PRÉFET DU RHÔNE

Direction régionale de l'environnement,  
de l'aménagement et du logement  
Auvergne-Rhône-Alpes

**Objet :** Cessation d'activité de la société Crown Emballage à Vourles

<p style="text-align: center;"><b>DEPARTEMENT DU RHONE</b> <b>SOCIETE CROWN EMBALLAGE FRANCE à VOURLES</b> <b>Rapport de l'inspection des installations classées</b></p>
--

Illustration 3: Synthèse des analyses de la qualité des eaux souterraines

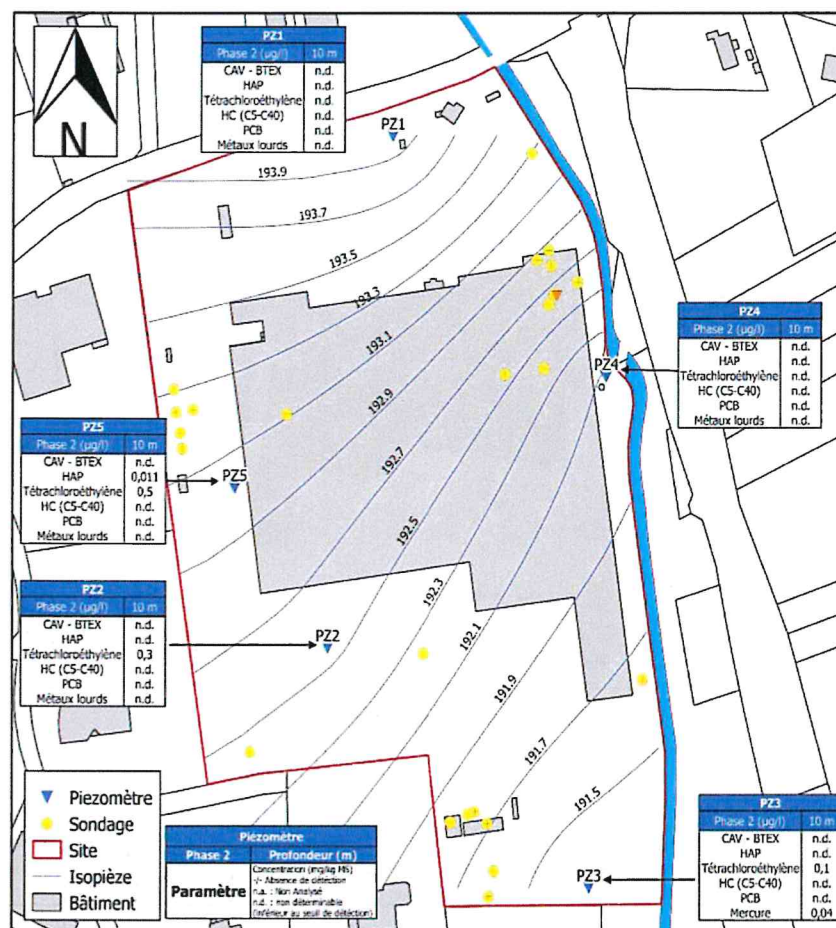
Ces analyses ont mis en évidence des anomalies en Tétrachloroéthylène au droit des piézomètres PZ2, PZ3 et PZ5 ainsi qu'une anomalie en mercure en PZ3. Néanmoins, les concentrations mesurées restent inférieures aux limites et références de qualité des eaux destinées à la consommation humaine définies à l'annexe I de l'arrêté du 11 janvier 2007 relatif aux limites et références de qualité des eaux brutes et des eaux destinées à la consommation humaine mentionnées aux articles R. 1321-2, R. 1321-3, R. 1321-7 et R. 1321-38 du code de la santé publique.

Les 3 zones présentant des teneurs élevées en composés organiques sur les sols ont donc peu d'impact sur la qualité des eaux souterraines situées aval hydraulique au droit des piézomètres PZ3, PZ4 et PZ5.

Illustration 4: Analyses zone "essence"

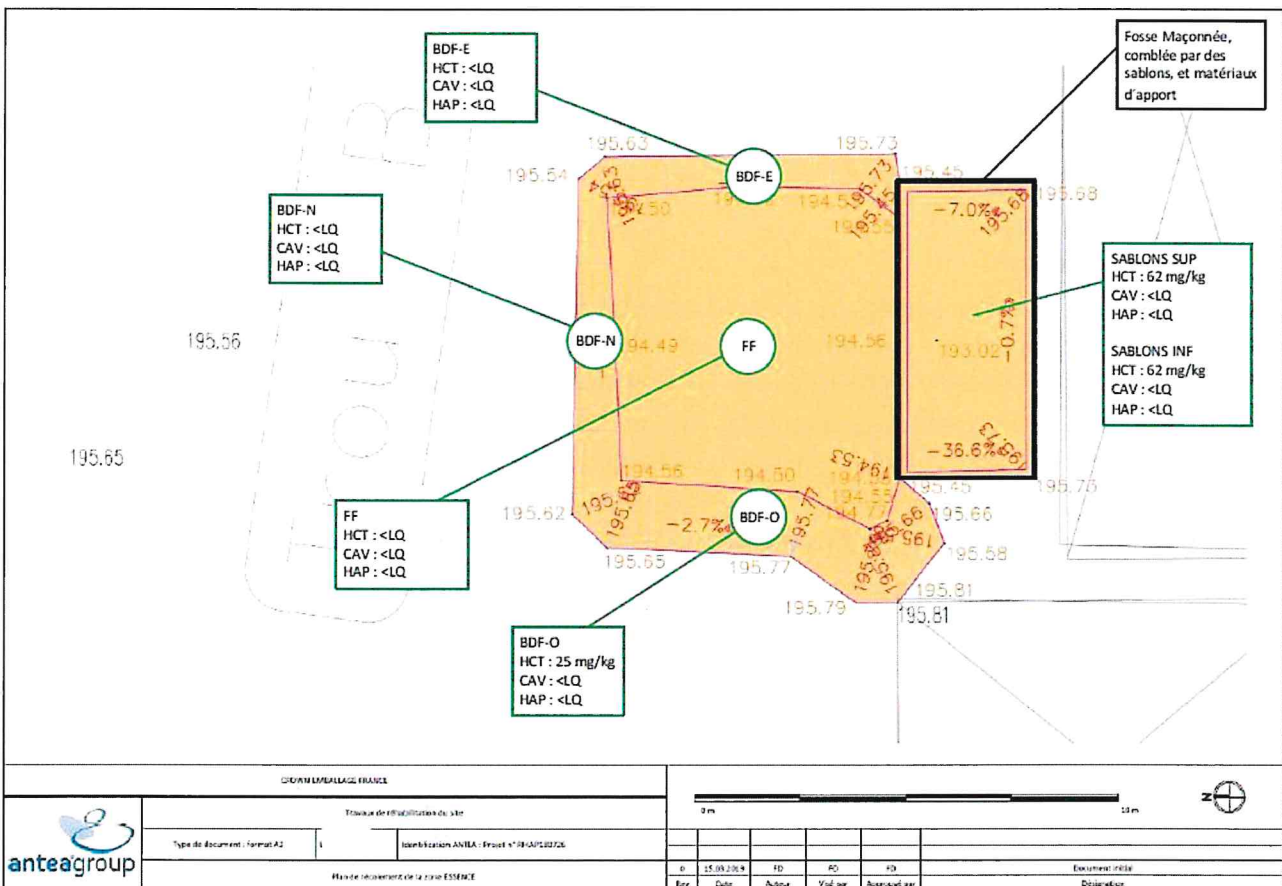
Les objectifs de dépollution ont été atteints dans la zone essence. Les résultats en bords et fond de fouilles, présentés sur le schéma ci-dessous, montre des concentrations en HAP inférieures à 15 mg/kg.

→ *La zone « essence » a été réhabilitée.*

Illustration 5: Analyses zone "fuel"

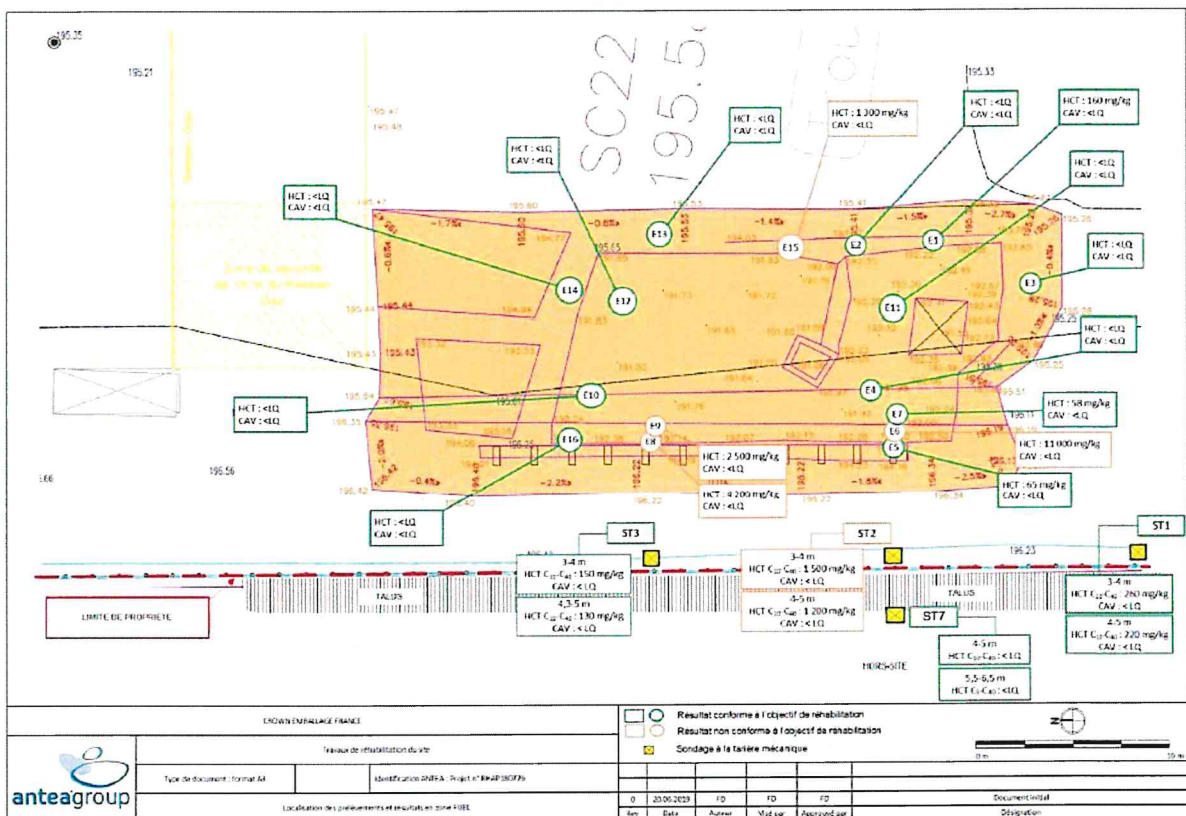
Les objectifs de réhabilitation n'ont pas pu être atteints en raison de contraintes techniques : présence d'un radier en bord ouest et présence de la voie de circulation des poids lourds en bord Est. 2 zones de pollutions sont présentes en bord Ouest avec une concentration résiduelle maximale de 11 000 mg/kg et une zone en bord Est avec une concentration résiduelle maximale de 1 300 mg/kg. Les sols prélevés en fond de fouille (5 échantillons) et en bords de fouille Nord (1 échantillon) et Sud (1 échantillon) sont conformes aux objectifs de réhabilitation.

Pour justifier de l'acceptabilité de la pollution résiduelle, l'exploitant a réalisé une analyse des risques résiduels (détaillée dans le paragraphe 5.3 du présent rapport). Pour délimiter au mieux l'ampleur de la pollution et vérifier que celle-ci ne sortait pas du site, d'autres analyses ont été réalisées. Elles montrent une diminution de l'anomalie en s'approchant des limites de propriétés et l'absence d'anomalies sur la parcelle voisine.

→ *Les objectifs de réhabilitation n'ont pas été atteints sur toute la zone en raison de contraintes techniques. Néanmoins, l'impact ne sort pas du site et l'exploitant justifie de l'acceptabilité de la pollution résiduelle pour l'usage futur envisagé à l'aide d'une analyse des risques résiduels (cf paragraphe 5.3) conformément à l'article 2.4 de l'arrêté préfectoral du 25 février 2019.*

Illustration 6: Anomalies zone "Vernis"

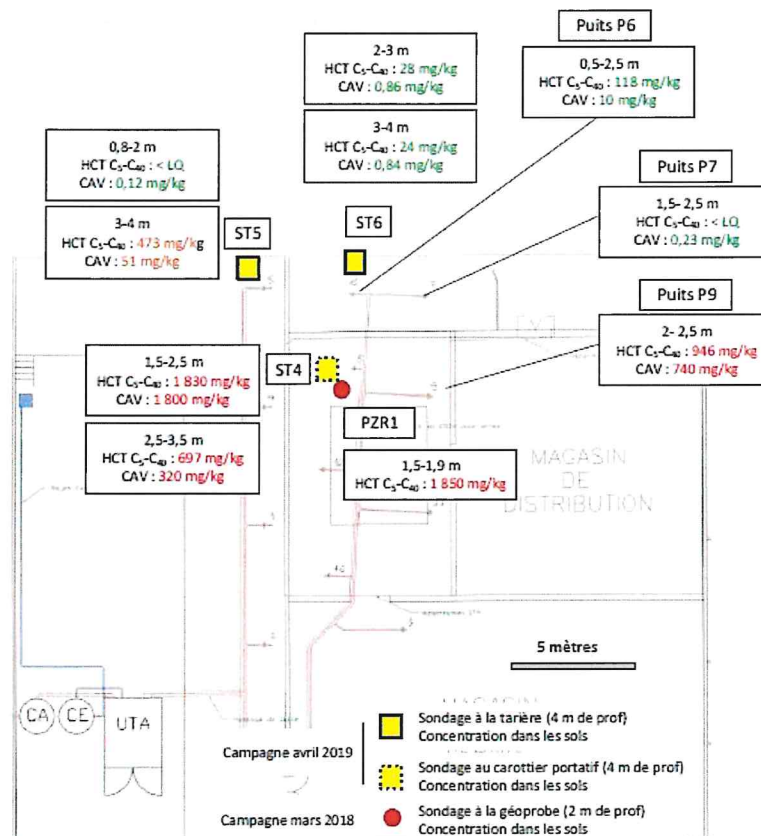
Suite à la mise en place du Venting, le suivi du traitement a été réalisé et a très vite montré, compte tenu de la nappe plus haute que lors des diagnostics, qu'il n'était pas efficace. Au total, une masse de 13 kg de polluant a été extraite sur environ 570 kg estimé.

L'exploitant a envisagé de changer de technique et d'excaver la zone mais compte tenu de la présence d'un mur, cela rend difficile et coûteuse l'opération. L'exploitant a présenté une mise à jour du bilan coût avantage du plan de gestion mettant en évidence des coûts disproportionnés compte tenu des conclusions de l'analyse des risques résiduels.

→ Les objectifs de réhabilitation n'ont pas été atteints en raison de contraintes techniques. Néanmoins, l'exploitant justifie de l'acceptabilité de la pollution résiduelle pour l'usage futur envisagé à l'aide d'une analyse des risques résiduels (cf paragraphe 5.3) conformément à l'article 2.4 de l'arrêté préfectoral du 25 février 2019.
